改善箇所説明図

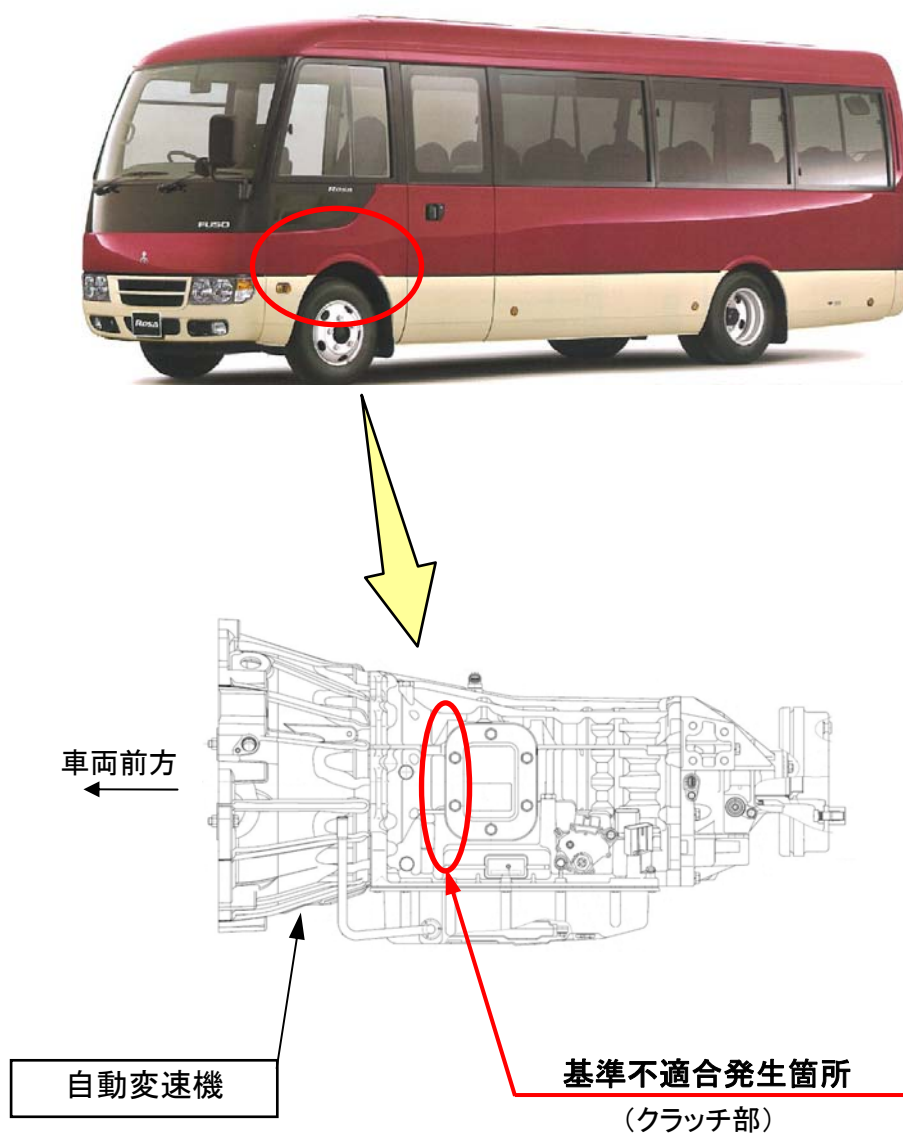
小型バスの自動変速機において、クラッチ構成部品を固定するスナップリングの装着部の機械加工が不適切なため、スナップリングが外れ、クラッチでのトルク伝達ができなくなり、走行不能となるおそれがある。

全車両、自動変速機の製造番号を確認し、該当するものは良品に交換する。

注： は、交換部品を示す。
